Gutachtliche Stellungnahme

Nr. 16-002510-PR01
(GAS-C01-02030510-de-01)

Erstelldatum	29.07.2016
Auftraggeber	profine GmbH International Profile Group Zweibrücker Straße 200 66954 Pirmasens Deutschland
Auftrag	Gutachtliche Stellungnahme zu den Prüfberichten 13-002738-PR01 (PB-C01-02030510-de-01) 13-002738-PR10 (PB-C01-03-de-01) 13-002738-PR05 (PB-C01-02030510-de-01) 13-002738-PR02 (PB-C01-02-de-01) 13-002738-PR06 (PB-C01-02-de-01) 13-002738-PR04 (PB-C01-02-de-01) 15-002691-PR01 (GAS-C01-02-de-01) 13-002738-PR08 (PB-C01-02-de-01) 15-002691-PR02 (GAS-C01-02-de-01) 15-000387-PR01 (PB-C01-02-de-01) 15-000387-PR02 (PB-C010-020310-de-01)
Gegenstand	KBE 88/ KÖMMERLING 88 / TROCAL 88 (Anschlagdichtung / Aluminium Deckschalen AluClip / Bodenschwelle) 1flg. Haustür mit festen Seitenteil innen öffnend 1flg. Haustür innen öffnend 2flg. Haustür innen öffnend mit Stulp 1flg. Nebeneingangstür mit festen Seitenteil innen öffnend 1flg. Nebeneingangstür innen öffnend 2flg. Nebeneingangstür innen öffnend mit Stulp

Tabelle 1 Gegenüberstellung geprüfte Ausführung – gutachtlich übertragene Ausführung laut den Nachweisen 13-002738-PR04 (PB-C01-02-de-01), 15-002691-PR01 (GAS-C01-02-de-01), 13-002738-PR08 (PB-C01-02-de-01), 15-002691-PR02 (GAS-C01-02-de-01)

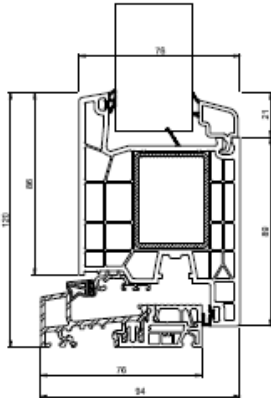
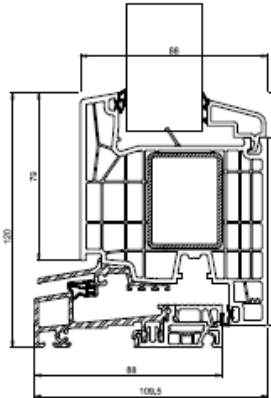
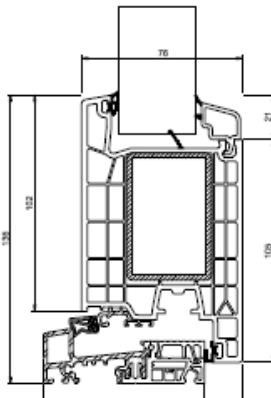
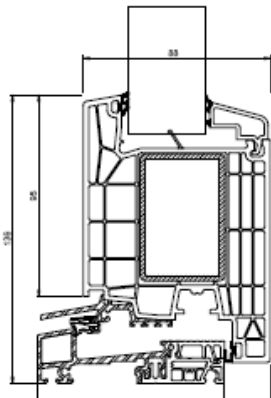
Gegenüberstellung geprüfte Ausführung/ Merkmal/ Detail	Geprüfte Ausführung	Gutachtlich übertragene Ausführung
	KBE 76 / KÖMMERLING 76 / TROCAL 76	KBE 88 / KÖMMERLING 88 / TROCAL 88
	 <p>Schwelle A075 Flügel 76204</p>	 <p>Schwelle A341 Flügel 88274</p>
	 <p>Schwelle A075 Flügel 76206</p>	 <p>Schwelle A341 Flügel 88276</p>
Abweichung	Bautiefe	
Beurteilung	<p>Die entscheidenden Konstruktionsmerkmale sind identisch, insbesondere sind dies die Ausführungen der Dichtungen, der Verglasung und der Beschlaganbindung.</p> <p>Der wesentliche Unterschied liegt in der Bautiefe.</p> <p>Systemzeichnungen liegen dem ift Rosenheim vor.</p>

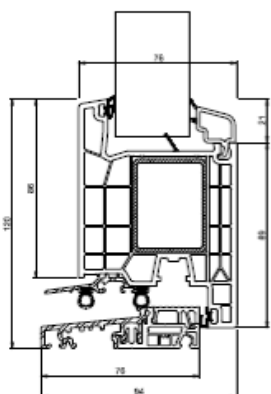
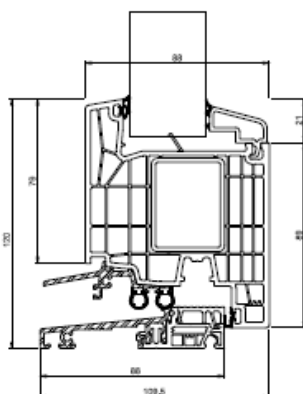
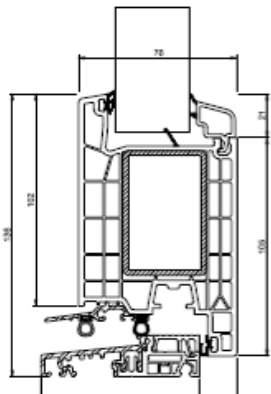
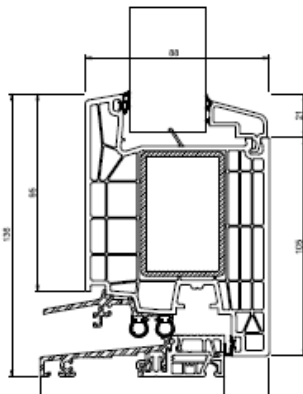
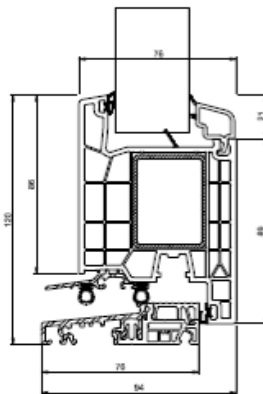
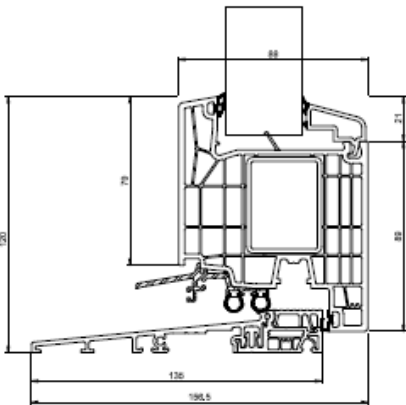
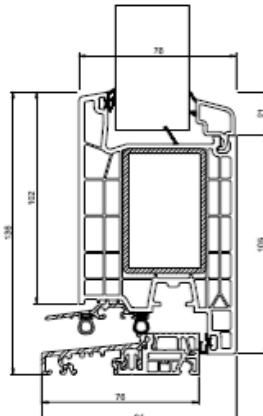
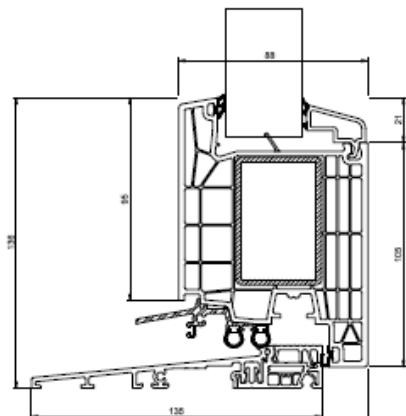
Gegenüberstellung geprüfte Ausführung/ Merkmal/ Detail	Geprüfte Ausführung	Gutachtlich übertragene Ausführung
	KBE 76 / KÖMMERLING 76 / TROCAL 76	KBE 88 / KÖMMERLING 88 / TROCAL 88
	 <p>Schwelle A076 Flügel 76204</p>	 <p>Schwelle A342 Flügel 88274</p>
	 <p>Schwelle A076 Flügel 76206</p>	 <p>Schwelle A342 Flügel 88276</p>
Abweichung	Bautiefe	
Beurteilung	<p>Die entscheidenden Konstruktionsmerkmale sind identisch, insbesondere sind dies die Ausführungen der Dichtungen, der Verglasung und der Beschlaganbindung.</p> <p>Der wesentliche Unterschied liegt in der Bautiefe.</p> <p>Systemzeichnungen liegen dem ift Rosenheim vor.</p>
